VASTINE (ELY:n lausuntoon)  
20.8.2024  
tunnus: "Villähde"

### **Vastine ELY:n lausuntoon, jonka rakennusvalvonta oli pyytänyt 12.8.2024 mennessä**

**Subject:** Naapurin lausunto, Telia Towers Finland Oy, matkaviestinverkon radiomasto, RN:o 398-404-1-944, Villähteentie 699, Lahti  
**Sent:** 12.8.2024, 12.20.46  
**From:** Pöyhönen Johanna (ELY)<johanna.poyhonen@ely-keskus.fi>  
**To:** Teky\_Asiakaspalvelu\_Rakennusvalvonta

Lausunto 12.8.2024  
UUDELY/12504/2024

Kuva 1. Yksiajorataisen tien sekä jalankulku- ja pyöräliikenteen väylän poikkileikkauksen osat.

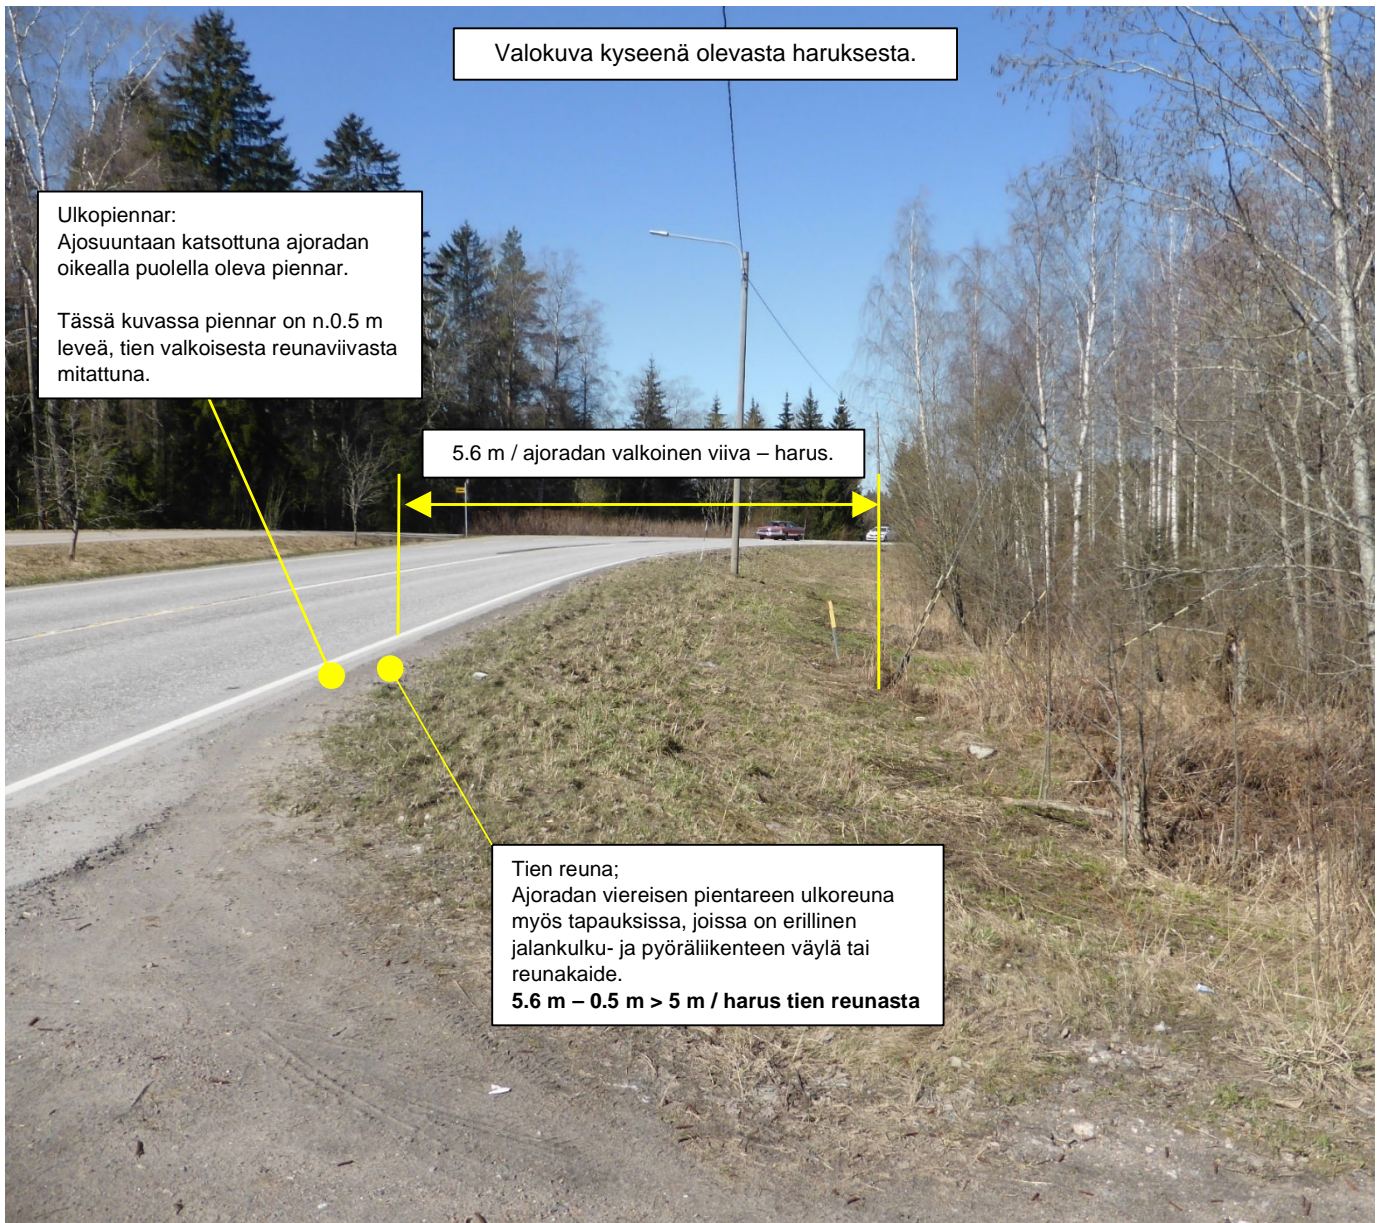
Valokuva kyseenä olevasta haruksesta.

Ulkopiennar:  
Ajosuuntaan katsottuna ajoradan oikealla puolella oleva piennar.

Tässä kuvassa piennar on n.0.5 m leveä, tien valkoisesta reunaviivasta mitattuna.

5.6 m / ajoradan valkoinen viiva – harus.

Tien reuna;  
Ajoradan viereisen pientareen ulkoreuna myös tapauksissa, joissa on erillinen jalankulku- ja pyöräliikenteen väylä tai reunakaide.  
**5.6 m – 0.5 m > 5 m / harus tien reunasta**
